PROJEKT BUDOWLANY

TOM IV Z IV

ZAŁĄCZNIKI - DOKUMENTY FORMALNE

„Rozbudowa drogi gminnej - ul. Krótka (droga klasy L) wraz z włączeniem do dróg gminnych wewnętrznych (ul. Wiśniowa i ul. Polna)”

- projekt mapy 1 szt.

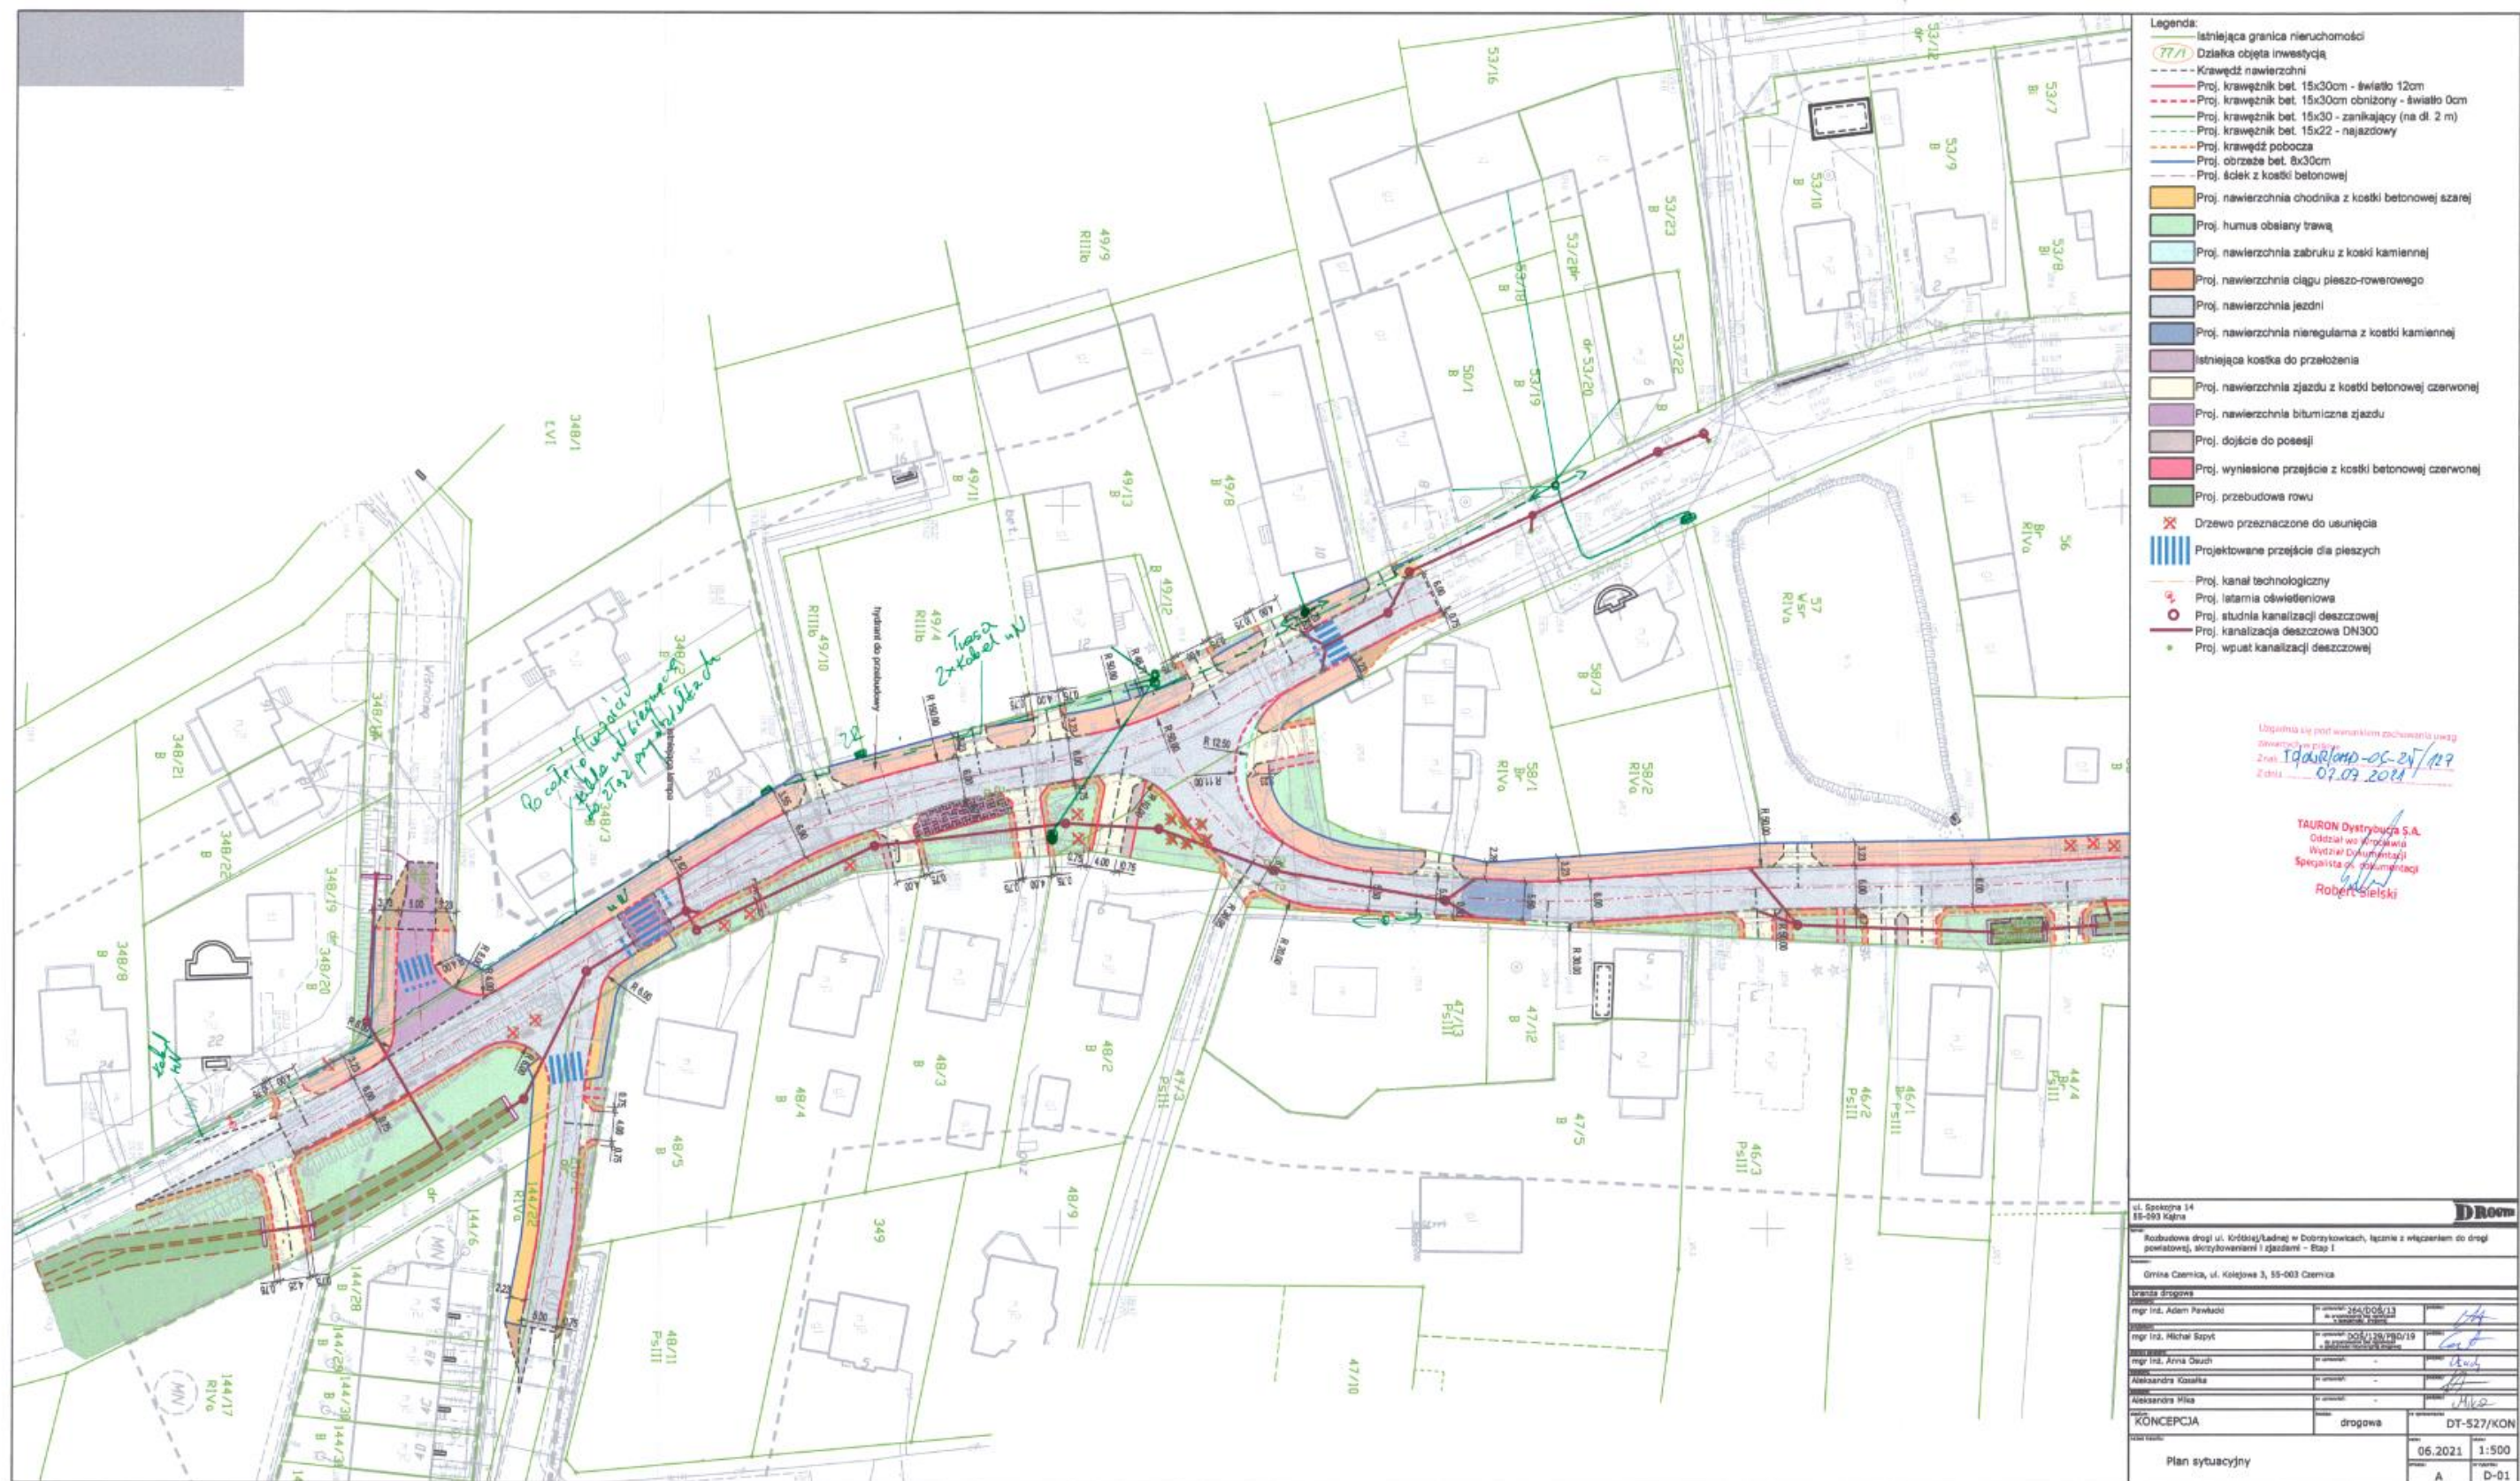
W zakresie projektu przebudowy ul. Krótka i Ładna znajdują się linie kablowe i napowietrzne nN

Prace w obrębie linii elektroenergetycznych wiążą się z dużymi zagrożeniami dla bezpieczeństwa wykonywanych prac i należy je zaliczyć do prac szczególnie niebezpiecznych (urządzenia opisano na mapie).

Linie napowietrzne, oraz słupy oświetlenia drogowego znajdujące się w zakresie opracowania należy zinwentaryzować we własnym zakresie ze stanem rzeczywistym.

Kable elektroenergetyczne kolidujące z planowaną inwestycją zaprojektować jako przejście w rurze osłonowej dwudzielnej (projektowana jezdnia, zjazdy, zatoki, urządzenia krzyżujące się z istniejącą infrastrukturą elektroenergetyczną).

Dla kabli nN stosować rury o średnicy minimum 110mm koloru niebieskiego, a dla kabli SN rury o średnicy minimum 160mm koloru czerwonego. W przypadku występowania kabli elektroenergetycznych zabrania się prowadzenia robót ziemnych sprzętem mechanicznym w odległości mniejszej niż 2 m od kabla zlokalizowanego przekopem kontrolnym. Kable można odkopać tylko do strefy ochronnej tj. folii lub cegły – zabrania się odkrywania czynnych kabli energetycznych. Należy uzyskać zgodę na wymagane odpłatne wyłączenia odpowiednich urządzeń energetycznych oraz ustalić nadzór służb energetycznych.

W przypadku kolidujących słupów napowietrznej linii elektroenergetycznej - słupów oświetlenia drogowego, lub wystąpienia niewystarczającej głębokości położenia istniejących kabli elektroenergetycznych zgodnie z wymogami obowiązujących przepisów i norm oraz innych utrudnień technicznych (np. mufy) należy przewidzieć możliwość przestawienia - przełożenia słupów - kabla/kabli energetycznych poprzez wykonanie wstawek kablowych. W takich przypadkach należy wystąpić z wnioskiem o określenie warunków technicznych usunięcia kolizji sieci elektroenergetycznej.

Linie kablowe i napowietrzne nie zinwentaryzowane na mapie, a rozpoznane w trakcie prac budowlanych nanieść w ramach geodezji powykonawczej. Inwentaryzację rozpoznanej linii przeprowadzić przy udziale pracowników TAURON Dystrybucja S.A. Oddział we Wrocławiu Region Oleśnica.

1 Plan z naniesionymi sieciami wod-kan

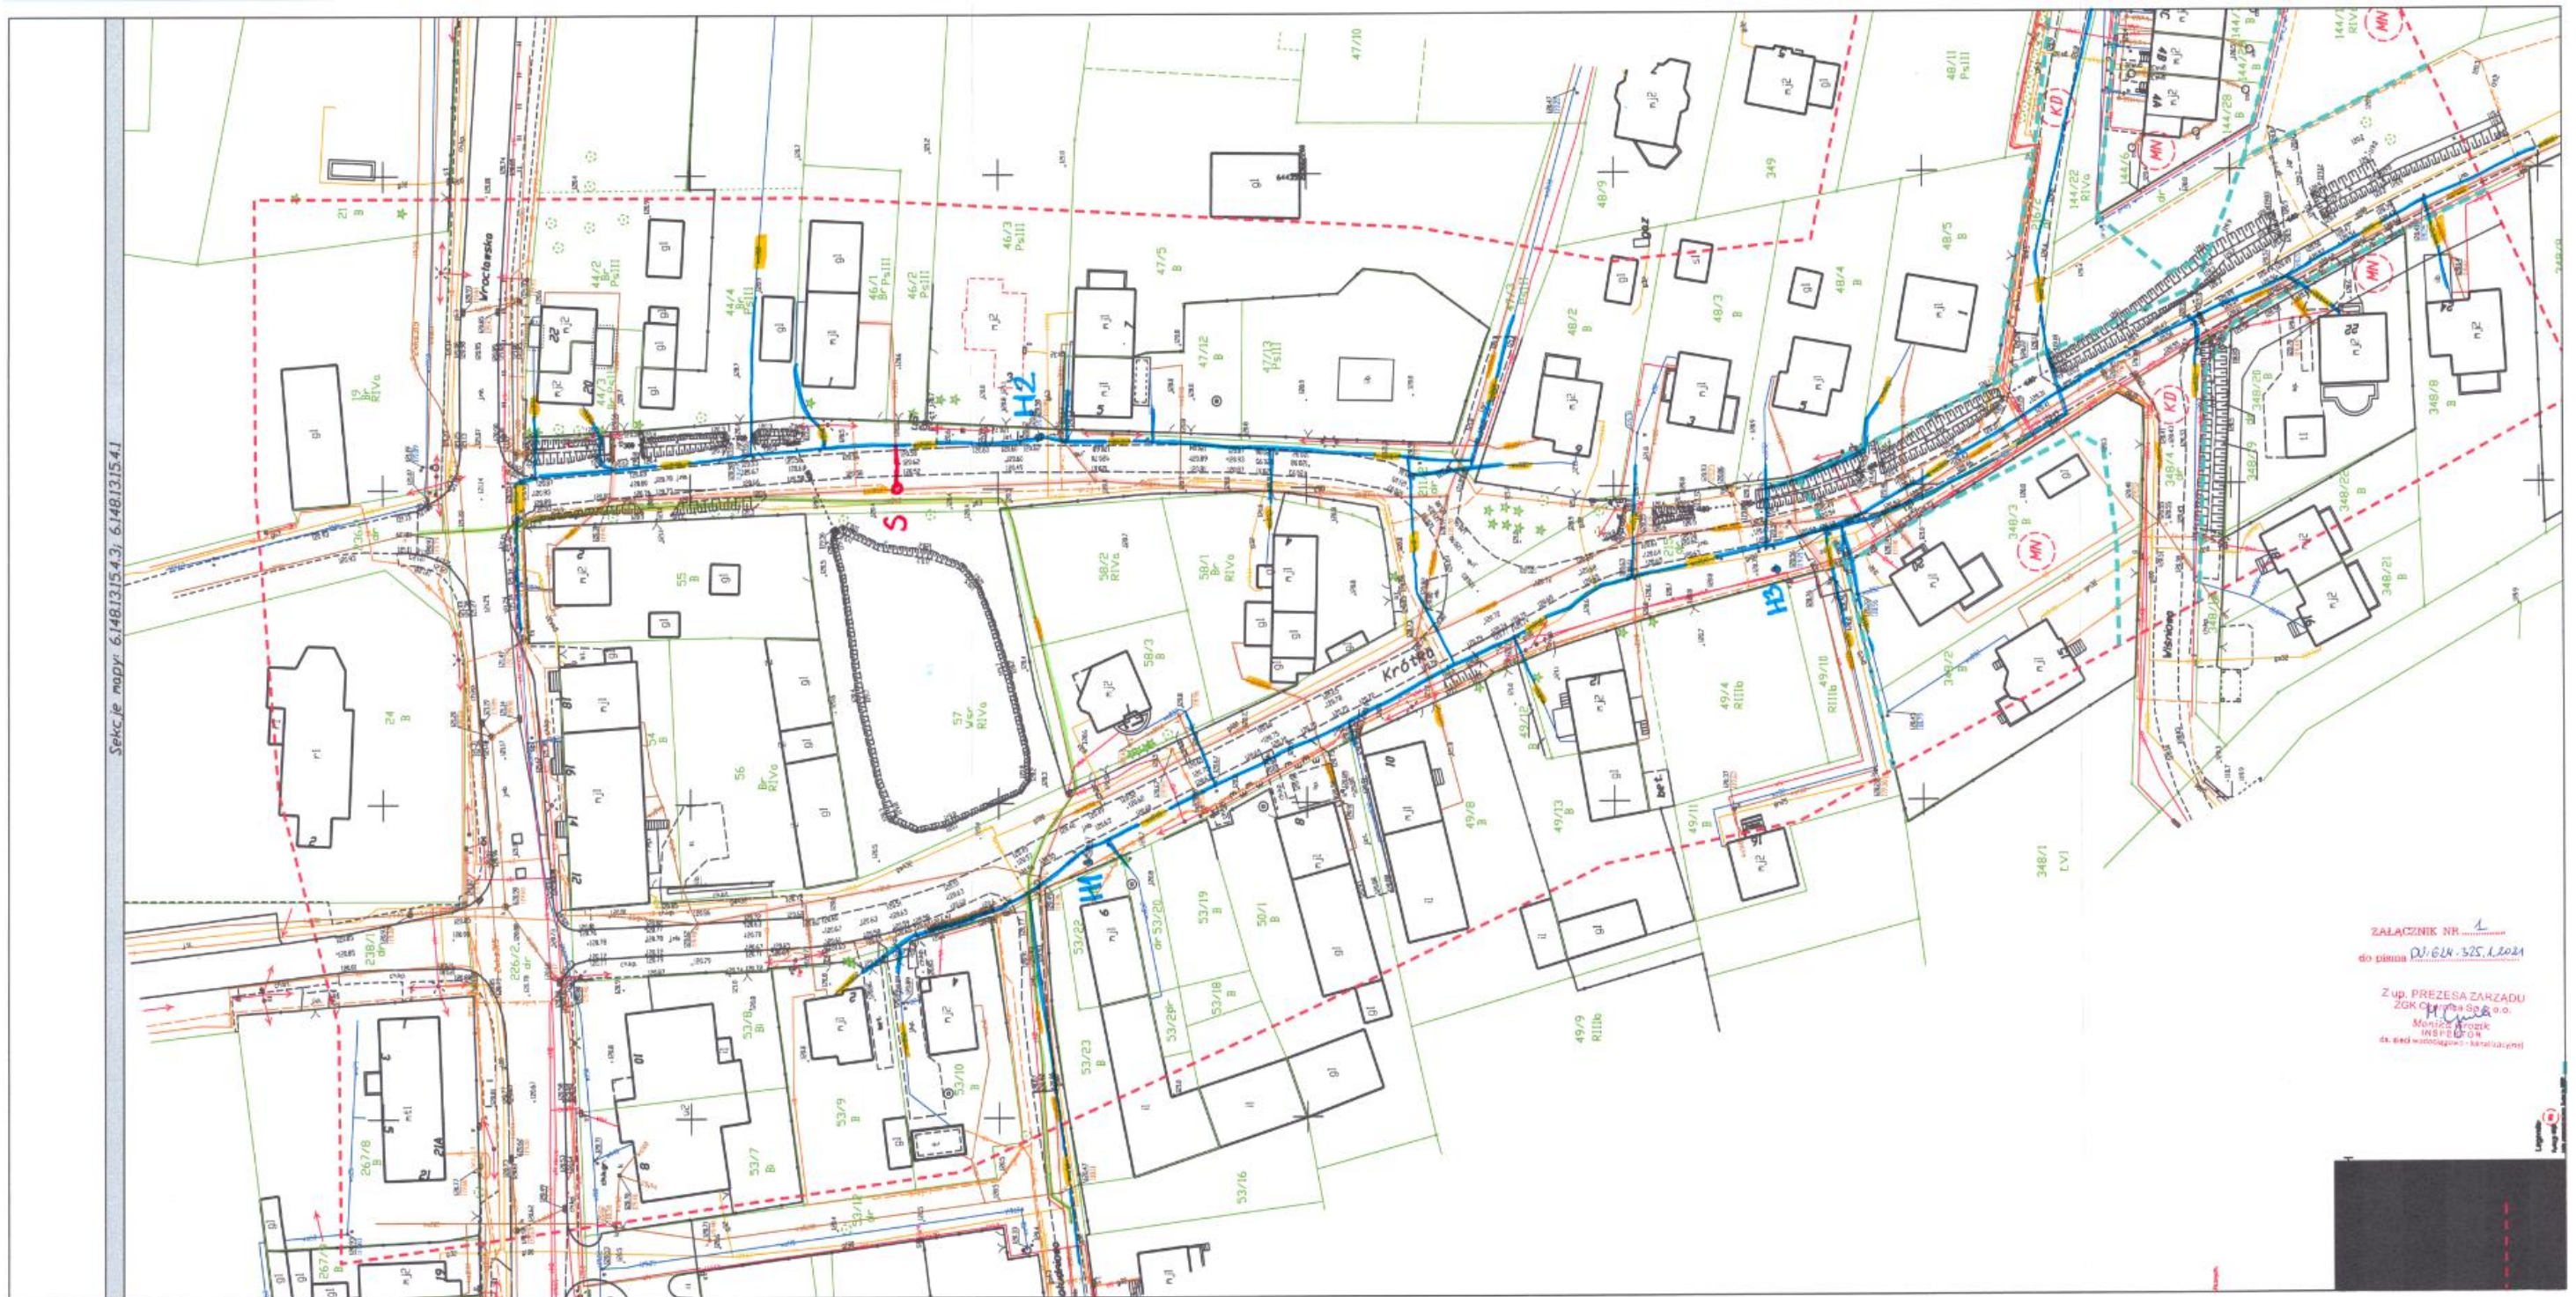
Zakład Gospodarki Komunalnej Czernica Sp. z o.o. w odpowiedzi na pismo nr 527DT NR12 z dnia 15.06.2021 (wpłynęło 16.06.2021r.) informuje, że w obrębie planowanej rozbudowy drogi, przebiegają sieci będące w zarządzie tutejszego Zakładu:

- wodociągowa W110PVC (wzdłuż planowanej inwestycji) wraz z uzbrojeniem:

- hydrantem nadziemnym szt. 3 – skrzynka do hydrantu. (zaznaczone na załączniku literą H), skrzynki zasuw z wyprowadzonymi obudowami trzpienia do skrzynek ulicznych,
- zasuw i nawiertki z wyprowadzonymi obudowami trzpienia do skrzynek ulicznych,

- kanalizacji sanitarnej grawitacyjna Ø110, Ø160, Ø200 PVC na głębokości zgodnie z rzędnymi na mapie z uzbrojeniem - studniami Dn400 PVC tworzywowymi z włazami typu ciężkiego osadzonymi na teleskopach, oraz studnią Dn1000 betonową na wysokości posesji przy ul. Ładnej 1

- kanalizacji sanitarnej tłocznej Ø63 PE. Rzędna wyjścia kanału tłoczego z przepompowni w ul. Południowej 118,73, rzędna terenu przepompowni 119,70. Wykonawca robót powinien wykonać odkrywki w celu ustalenia głębokości kanału tłoczego.

Na załączonym planie sytuacyjnym, zaznaczono przebieg powyższych sieci wodociągowej (kolorem niebieskim) i kanalizacji sanitarnej grawitacyjnej (kolor pomarańczowy), kanalizacji sanitarnej tłocznej (kolor zielony). Zagłębienie istniejących sieci należy przyjąć jw. oraz na podstawie rzędnych odczytanych z mapy, jednak w obrębie infrastruktury szczególnie w rejonie kanału kanalizacji sanitarnej tłocznej roboty należy prowadzić z zachowaniem ostrożności.

ZGK Czernica informuje o niezinventaryzowanym odcinku przyłącza kanalizacji sanitarnej i studni na sieci. Studnia Dn 1000 betonowa na wysokości posesji przy ul. Ładnej 1. Odcinek niezinventaryzowanego przyłącza i studnię zaznaczono na mapie kolorem czerwonym (oznaczono na załączniku literą S).

Warunki przebudowy hydrantu nadziemnego na podziemny zlokalizowanego przy działce nr 49/4 (oznaczony na załączniku graficznym jako H3)

- hydrant podziemny DN80 z podwójnym zamknięciem,
- kolumna hydrantu, korpus górny, korpus dolny, z żeliwa sferoidalnego EN-GJS-400-15,
- trzpień stal nierdzewna 1.4021 PN-EN 10088-1,

- wrzeczono stal nierdzewna 1.4301 PN-EN 10088-1,
- śruby ze stali nierdzewnej min A2 PN-EN ISO 4017;
- nakrętki ze stali nierdzewnej min A4 PN-EN ISO 4032;
- ZGK Czernica proponuje np. hydrant podziemny z podwójnym zamknięciem typ 8852.2 DN80 firmy JAFAR,
- skrzynki do hydrantów podziemnych w całości żeliwne, zabezpieczyć przed osiadaniem i przesunięciem,
- osłona odwadniająca - korpus PEHD z zewnętrzną otuliną z geowłókniny
- pod kolanem stopowym hydrantów posadowić prefabrykowane bloki podporowe
